工 事 計 画 届 出 書

〔川内原子力発電所第2号機
原子炉本体、原子炉冷却系統施設及び
計測制御系統施設の修理の工事〕

原発本第183号
令和2年1月30日

第 3-1 図 耐震評価箇所

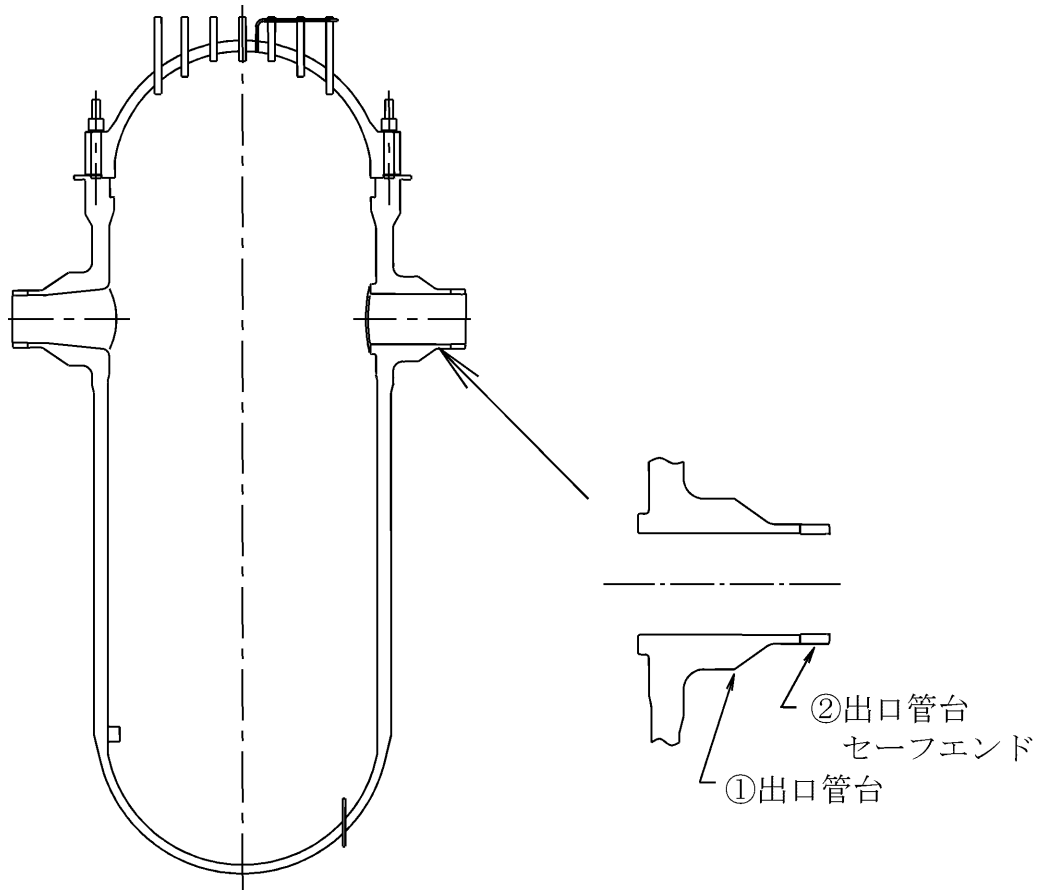
(注6) 出口管台厚さの設計確認値■■■■mm、及び出口管台セーフエンド厚さの設計確認値■■■■mmの範囲は、資料5-3「耐震計算結果」の第3-1図に示す1か所（全周×165mm）の範囲である。

(注) 欠陥部の溶接補修に当たっては、欠陥位置を記録し、その記録に基づいて処置する。なお、欠陥部の溶接補修範囲は、資料5-3「耐震計算結果」の第3-1図に示す出口管台及び出口管台セーフエンドの範囲とする。

工事計画届出	第1図
川内原子力発電所第2号機	
原子炉本体の構造図 (原子炉容器本体)	
九州電力株式会社

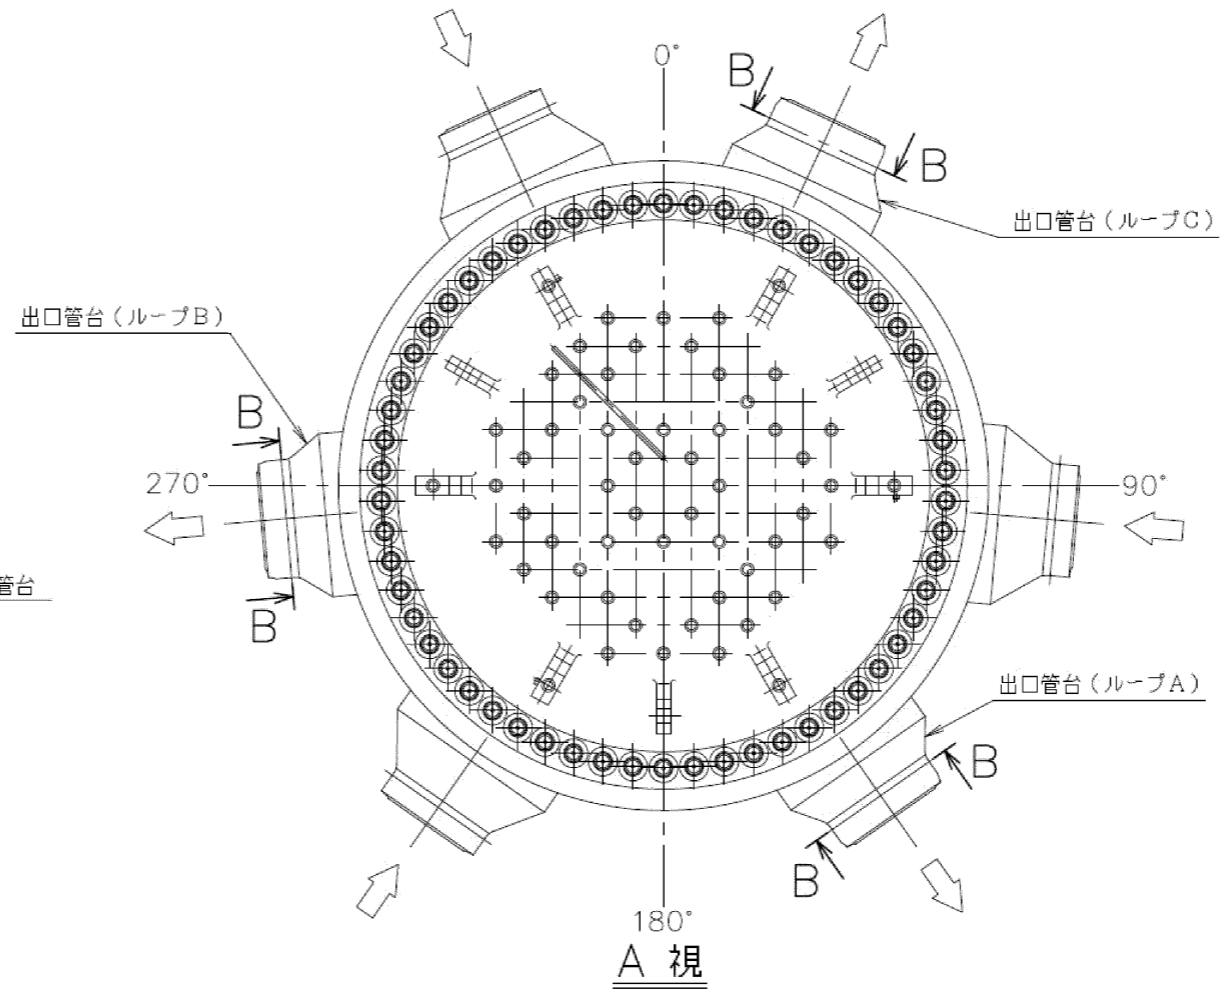
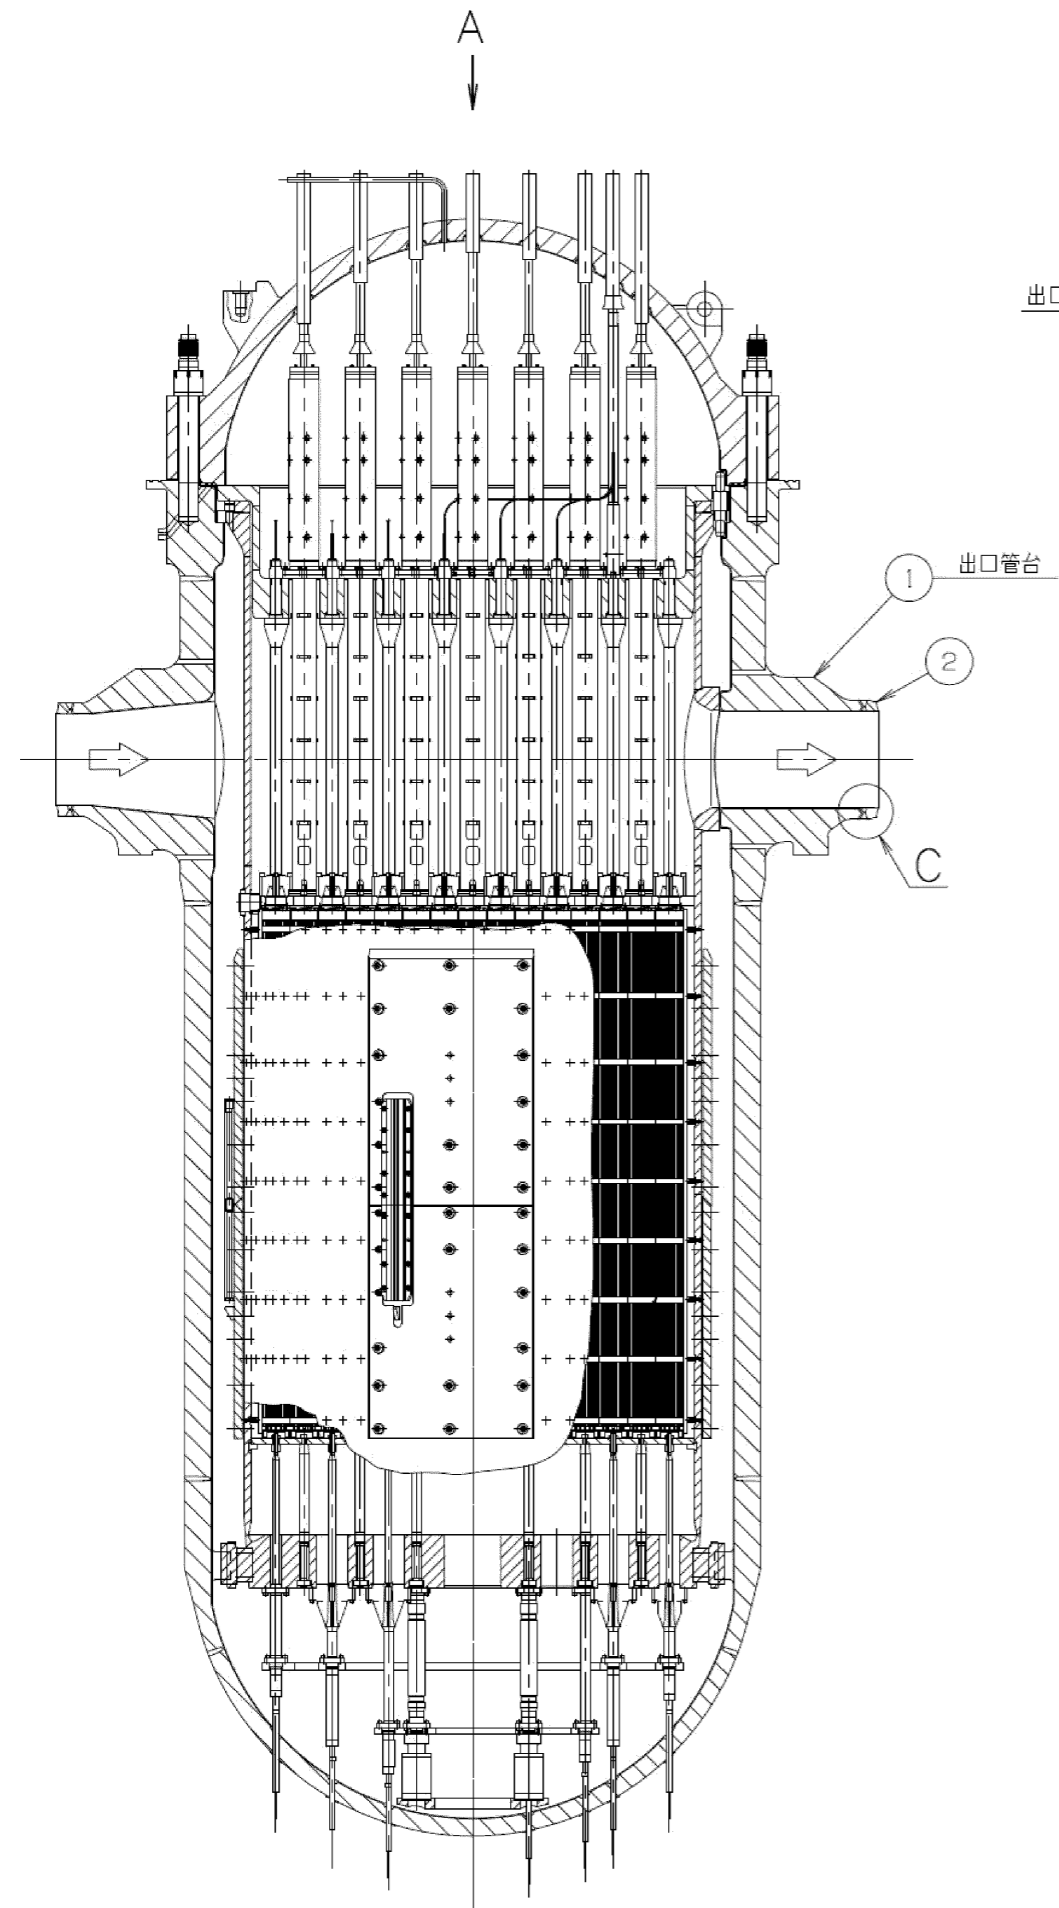
変更前	変更後	
原子炉容器本体	名称		原子炉容器 ^(注1)		
	種類	—	たて置円筒上下半球鏡容器		
	容量 ^(注2) ^(注3)	m ³	— ^(注4)		
	最高使用圧力	MPa	17.16 18.5 ^(注3)		
	最高使用温度	℃	343 360 ^(注3)		
	主要寸法	胴内径	mm	上部：3,961 ^(注5) 下部：3,999 ^(注5)	
		胴板厚さ	mm	上部：■(255 ^(注5)) 下部：■(202 ^(注5))	
		鏡板内半径	mm	上部：1,920 ^(注5) 下部：2,037.5 ^(注5)	
		鏡板厚さ	mm	上部：■(160 ^(注5)) 下部：■(131 ^(注5))	
		内張り厚さ	mm	5.5 ^(注5)	
		高さ	mm	12,366 ^(注5)	
		入口管台内径	mm	709.5 ^(注5)	
		入口管台厚さ	mm	■(76.25 ^(注5))	
		入口管台セーフエンド内径	mm	698.25 ^(注5)	
		入口管台セーフエンド厚さ	mm	■(81.875 ^(注5))	
		出口管台内径	mm	747.6 ^(注5)	
		出口管台厚さ	mm	■(82.2 ^(注5))	
		出口管台セーフエンド内径	mm	736.35 ^(注5)	
		出口管台セーフエンド厚さ	mm	■(87.825 ^(注5))	
	法	空気抜管台外径	mm	34.0 ^(注5)	
空気抜管台厚さ		mm	■(6.4 ^(注5))		
スタッドボルト呼び径(本数)		mm	152.4 ^(注5) (58本)		
			変更なし		
			■ ^(注6) (82.2 ^(注5))		
			変更なし		
			■一部■ ^(注6) (87.825 ^(注5))		
			変更なし

名 称		適用寸法 (mm)			備 考
		最大値	公称値	最小値	
原子炉容器	出口管台厚さ	規定しない	■	■	第1図
	出口管台セーフエンド厚さ	規定しない	■	■ 一部
